整理No： 46F-12-015

## 協力工場 不良品連絡書

仕様番号	DDXRT-0.2GH-S1-LF
品名	DDXコネクタソケットゲダンコンタクト(AU)
金型番号	P4862
ロットNo	14.10.24.3..1272
連絡受理日	2014/12/22 15:48:52
対象数量	20,000

# 別紙1

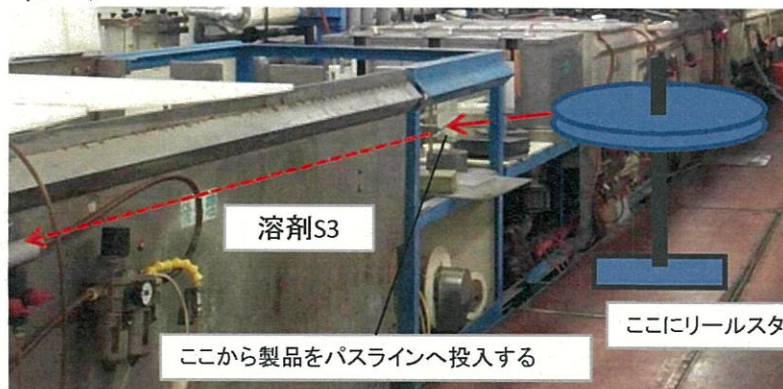
溶剤S3処理工程の送り出し時、ライン内にリールスタンドを置いて製品をリールから引き出しており、その際の製品搬送が安定せずに、端子先端がリールの縁に接触して端子変形に至った可能性が考えられます。

ここから製品をパスラインへ投入する

ここにリールスタンドを置いて製品を引き出す

・リールスタンドを使って、リールをライン内に置き  
溶剤S3工程前から製品を引き出してパスラインに投入する

【恒久対策】  
水溶性S3処理工程への工程変更を申請し承認が得られましたら3Gラインで生産することを標準工程と致します。

次回生産時に管理者、スタッフが立ち会い、工程の不安定部を特定し、改善致します。
